ZMENOVÝ LIST		číslo ZL : 01
Zhotovitel : BFK service a. s. Komenského náměstí 54 281 44 Zásmyky IČO : 27155153 DIČ : CZ27155153		
Objednatel : Obec Tuklaty Na Valech 19 250 82, Tuklaty IČO : 00235822 DIČ : CZ00235822		Kontrola za TDI Dozoring s.r.o. Býchory 233 280 02 Kolín Jan Říha; jan.riha@dozoring.cz tel.: 721 711 117
Způsob odesílání / předání / datum : e-mailem, dne 27.07.2026		Stavba: „Základní škola Tuklaty - Přístavba tělocvičny a učeben“
Odkazy na dokumentaci :		Projektová dokumentace z 02/2024 zpracovaná firmou INGARA s.r.o. Veverkova 1218 500 02 Hradec Králové Ing. Aleš Řada, GP a AD tel.: 739 207 686
na rozpočet :		Cenová nabídka z investorské Smlouvy o dílo ze dne 28.05.2026
na jednání na akci:		"ZŠ Tuklaty - přístavba tělocvičny a učeben"
POPIS ZMĚNY : I.Návrh změny: ZL01 řeší dodatečnou úpravu v rámci přesunu na meziskládku a zrušení skládkovného na základě posouzení vykopané zeminy dle požadavku objednatele. Dále je zde doplněno zařazení vykopaných zemin, viz. zápis ve SD přizvaný geolog Ing. Jaroslav Zákostelecký v důsledku nálezkového stavu, které PD neobsahovala. Tento ZL č. 01 řeší pouze zemní práce pro objekt učebny v předepsané figuře v rozsahu PD, bez přesah

3. Fotodokumentace

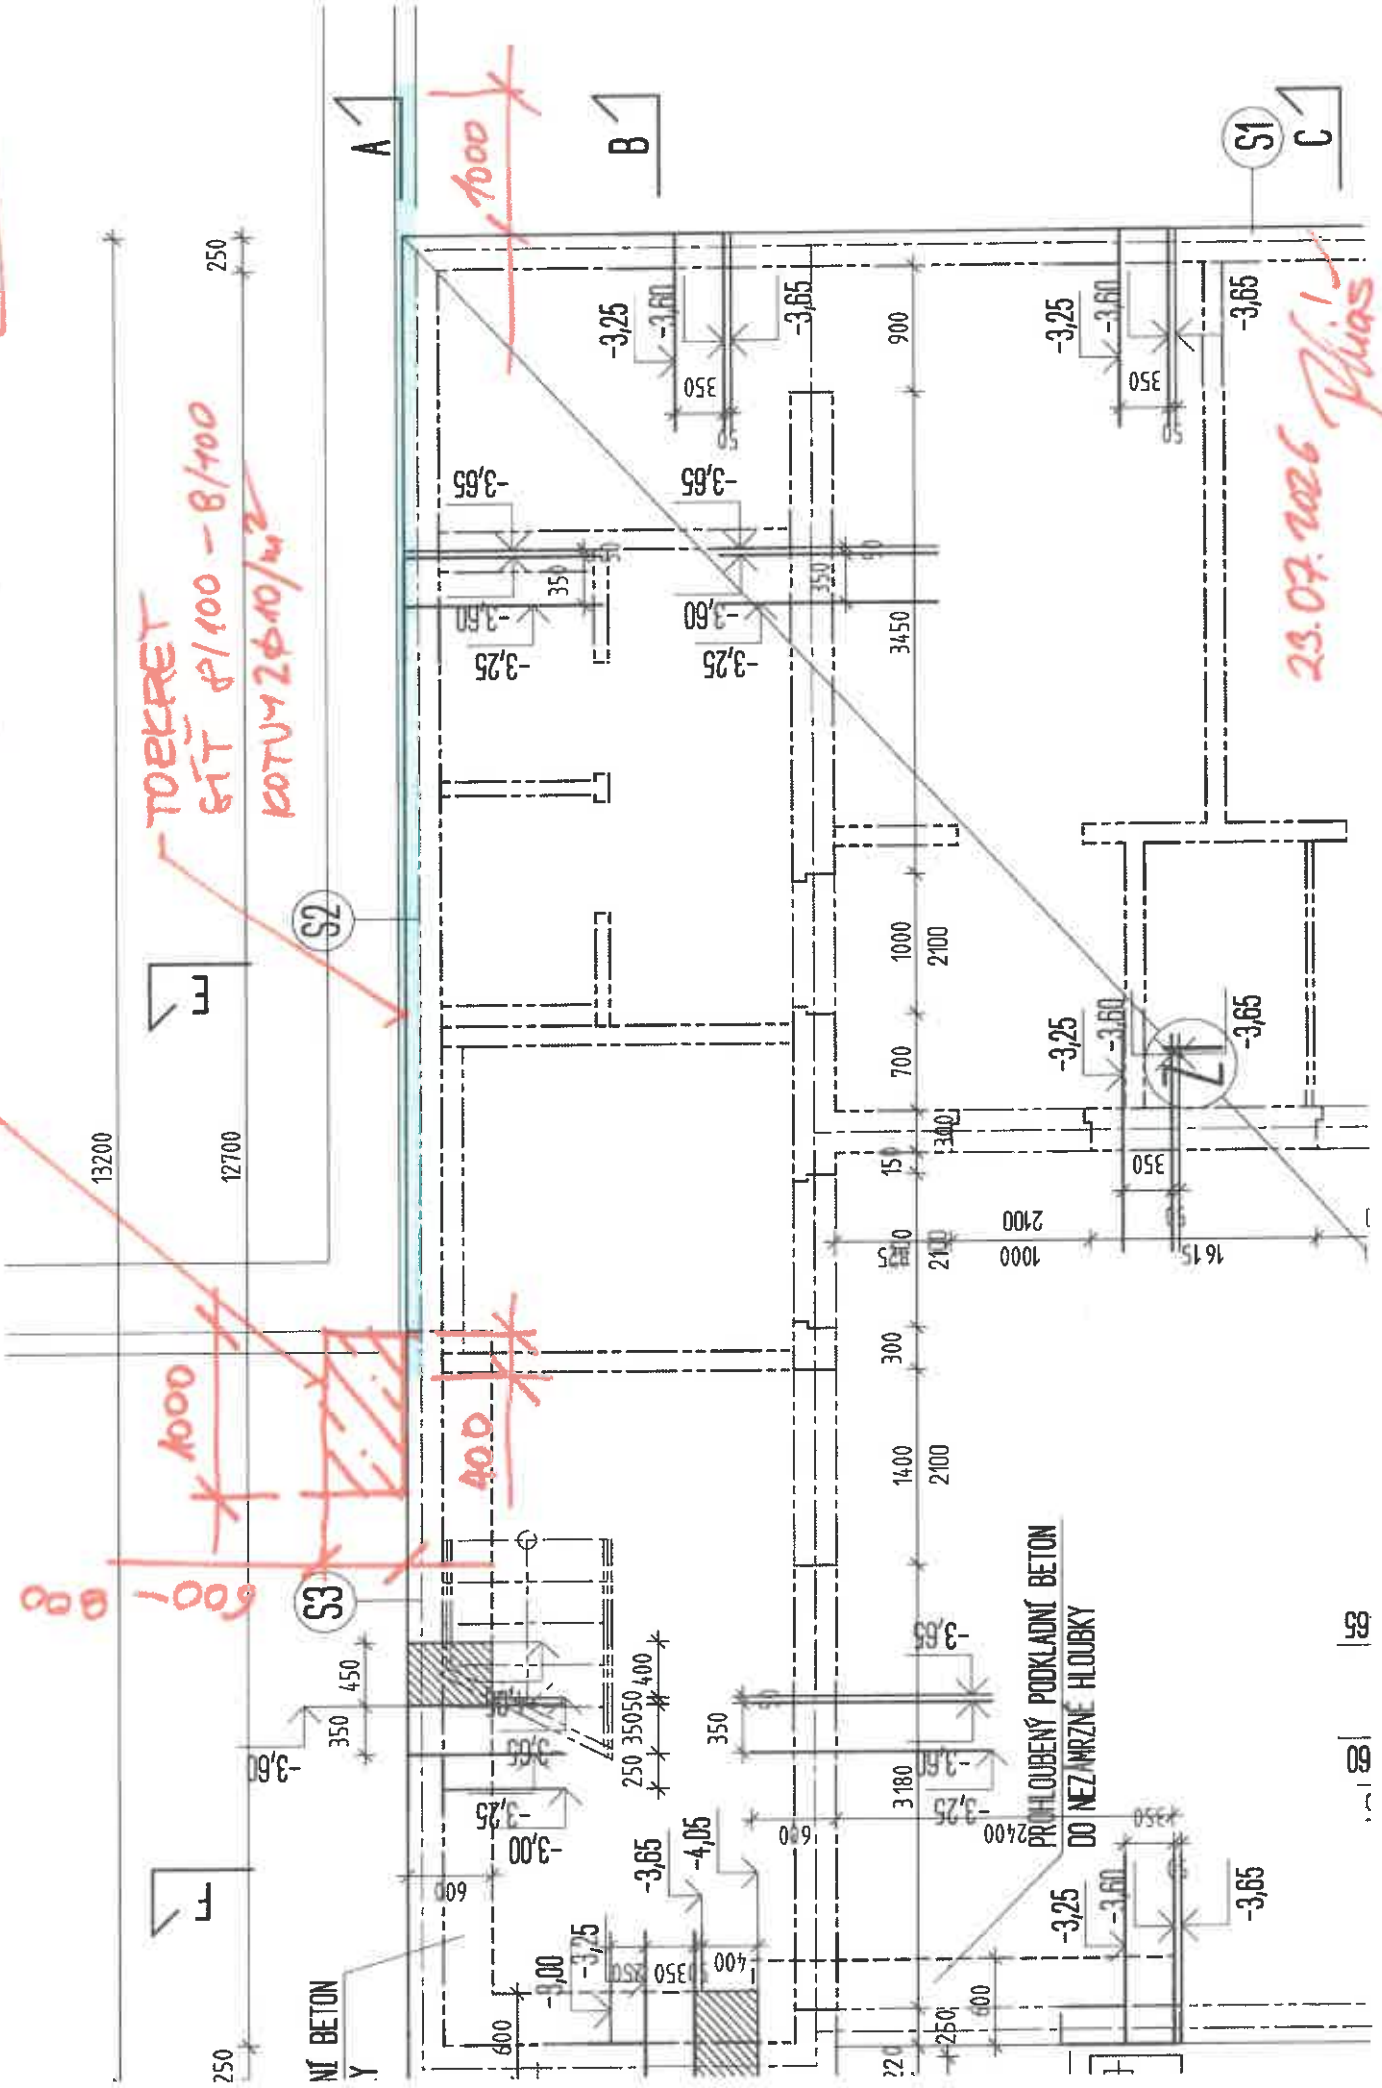
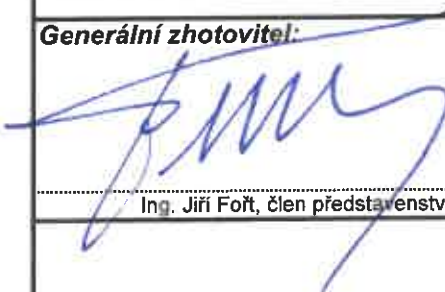
V současné době je prováděn výkop hlavní stavební jámy. Zhotovitel provedl dvě bagrové sondy pro ověření charakteru zemin a hornin pod stávajícím základovým pasem Základní školy.

Na místě bylo zjištěno, že se pod stávajícími základy nachází hornina, kterou lze charakterizovat jako R4 – prachovec navětralý.

V provedených sondách byl ověřen sklon horninových vrstev:

- 1) v sondě kolmé k jihovýchodnímu průčelí byl zjištěn sklon horninových vrstev směrem pod základní školu – vyhovuje, pro zajištění stability a hlavně ochranu podzákladových hornin navrhujeme ochranu hornin jednak **torkretem** s kotvenou sítí SZ8/100-8/100 (KARI KY 49), kotvení 2Ø10/m² – viz přiložená skica nebo **přibetonování stěny** o tl. 150 – 180 mm z betonu C25/30 s kotvenou sítí SZ8/100-8/100 (KARI KY 49), kotvení 2Ø10/m²

TOEKRET
STP Ø100 - 8/100
KOTU 2 Ø10/100

5. Demontáž dřevostavby – chodba ke kontejnerové třídě.

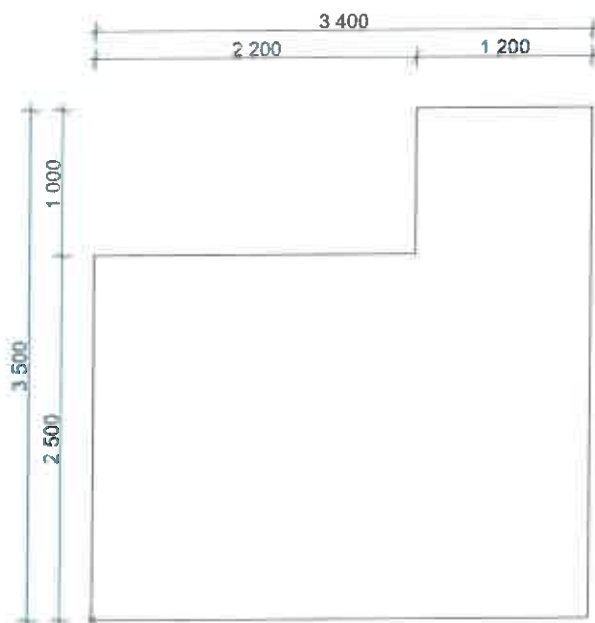
- Přístavba chodby stála na pevných základech tvořených základovou žláb deskou, hydroizolací, tepelnou izolací a vyztuženou betonovou mazaninou.
- Skladba stěn dřevostavby z interiéru: SDK, překližka 12mm, hranoly 120x80, meziprostor hranolů vyplněn minerální vatou, parotěsná fólie, OSB 15mm, lepicí stěrková hmota vyztužená sklovláknitou tkaninou, finální omítka.
- Střecha chodby PVC, překližka.
- Pultová střecha 2,55v1 a 2,88 v2, klempířské kce

Lino	2mm
Betonová mazanina + KARI 150/150x6.	70mm
Polystyren	50mm
Hydroizolace	3mm
Betonová deska	260mm
